**ГНЕЗДА И ШТЕПСЕЛИ
ОДНОПОЛЮСНЫЕ С ДИАМЕТРОМ
КОНТАКТОВ 1,6 и 4,0 мм**

ГОСТ 24733—81

Изменение № 1 ГОСТ 24733—81 Гнезда и штепсели однополюсные с диаметром контактов 1,6 и 4,0 мм. Технические условия
Постановлением Государственного комитета СССР по стандартам от 16.10.86 № 3111 срок введения установлен

Черт. 2

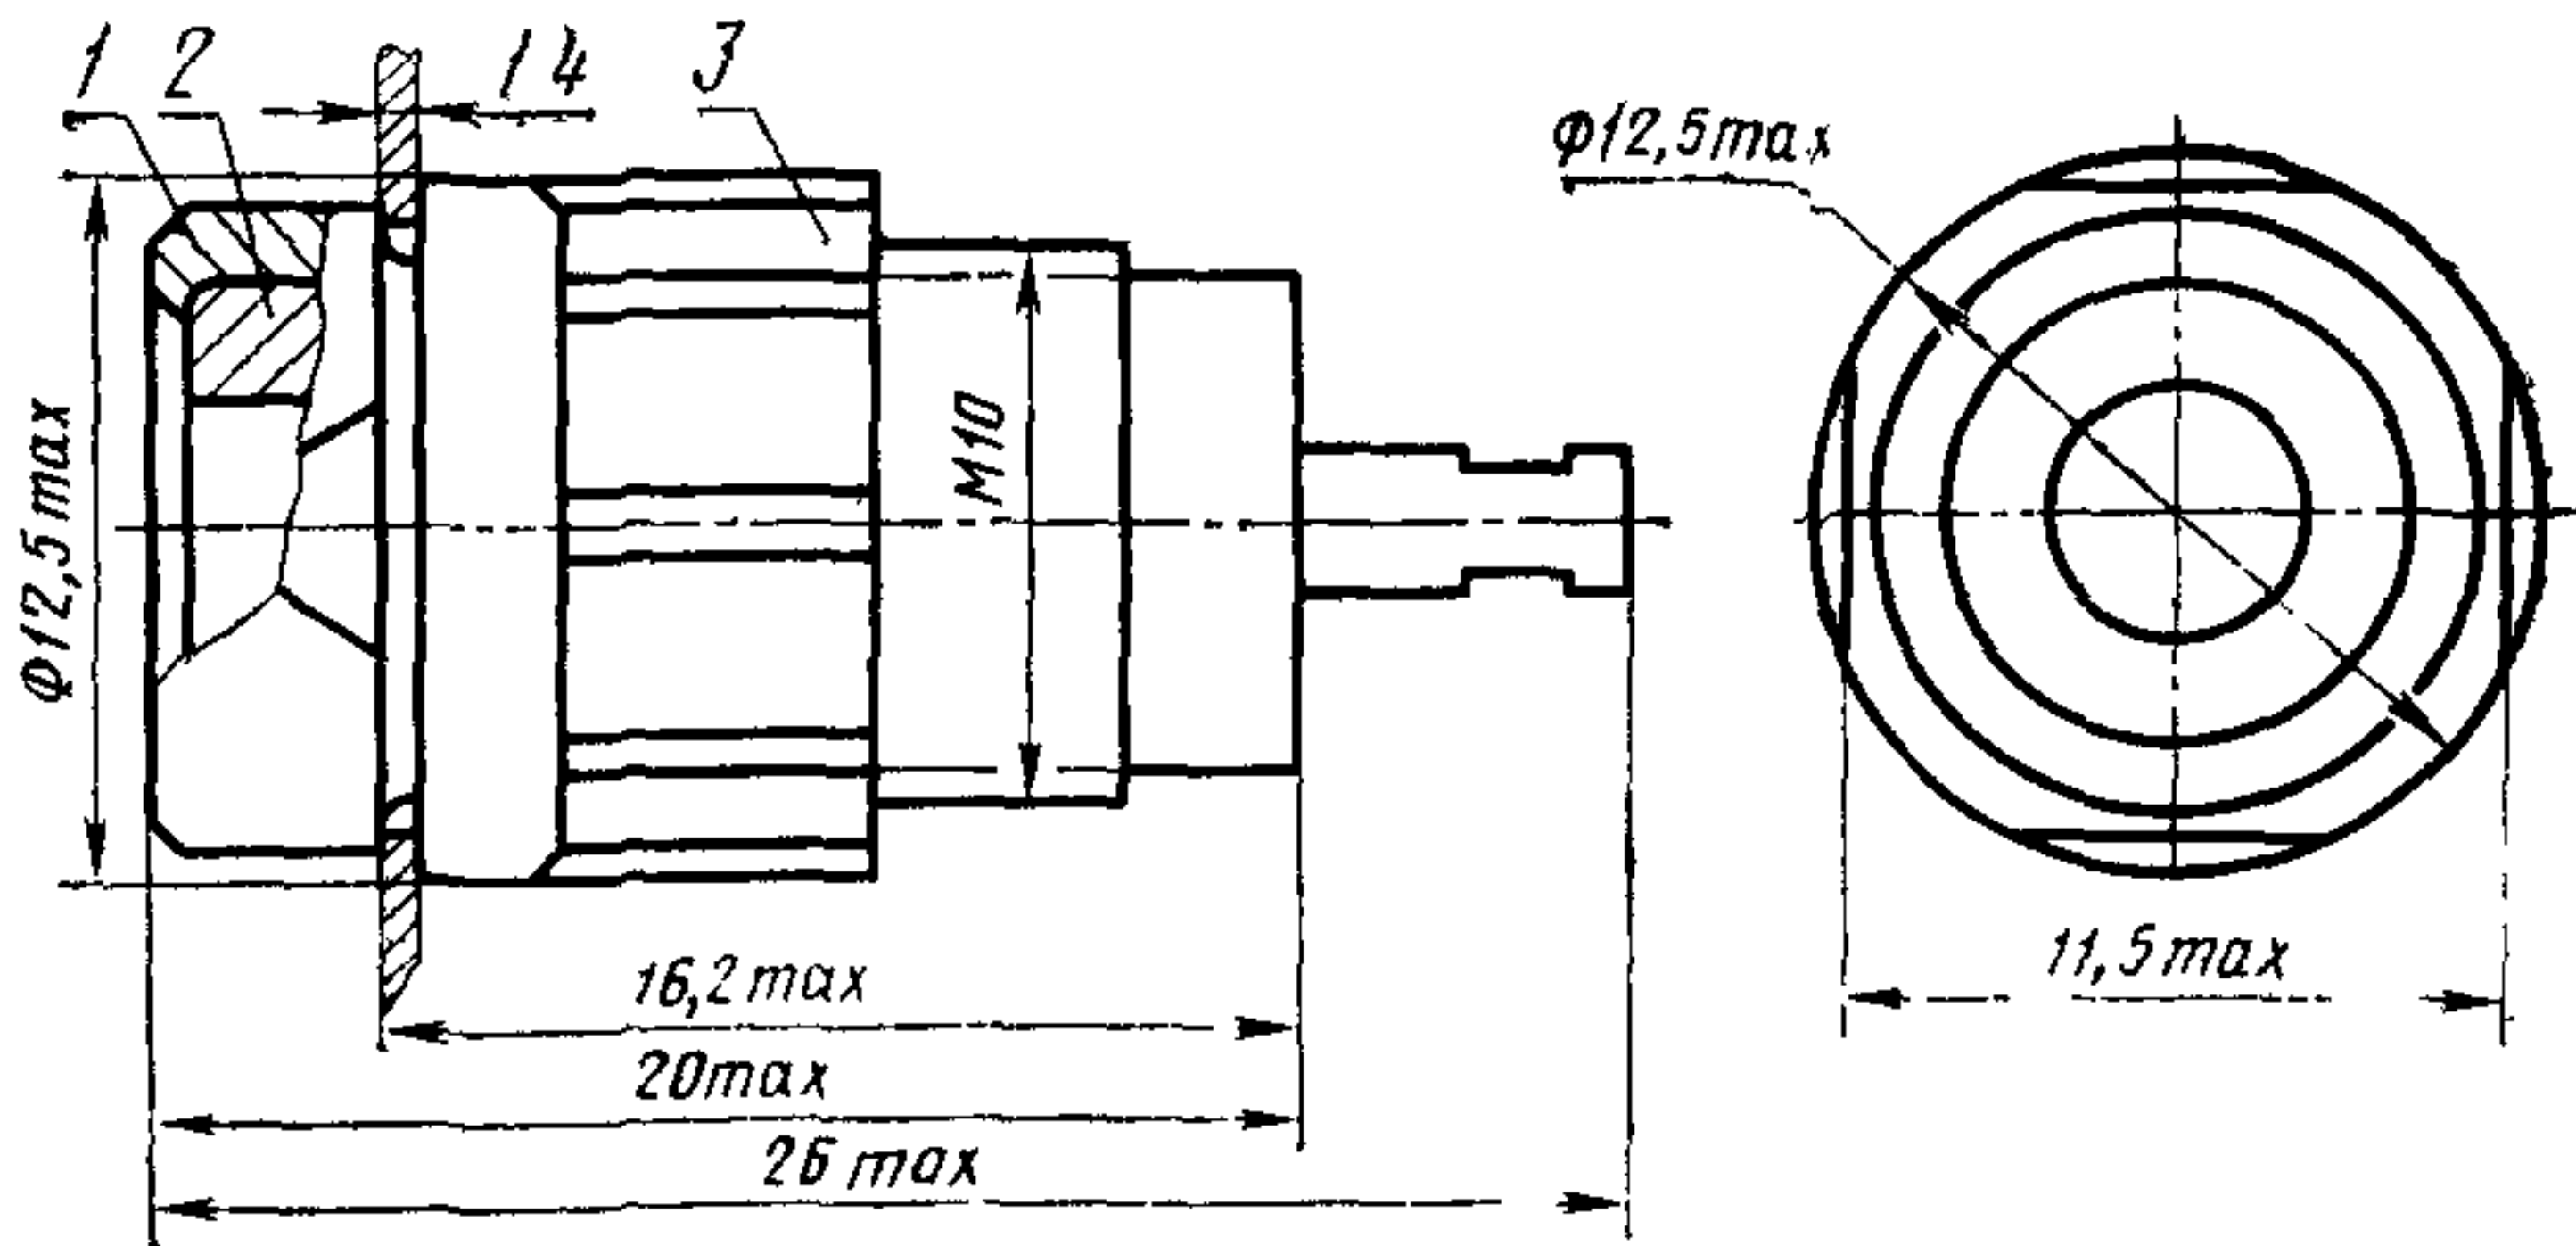
Пункт 1.5. Чертеж 2. Заменить размер: M10 на M10×1,25.
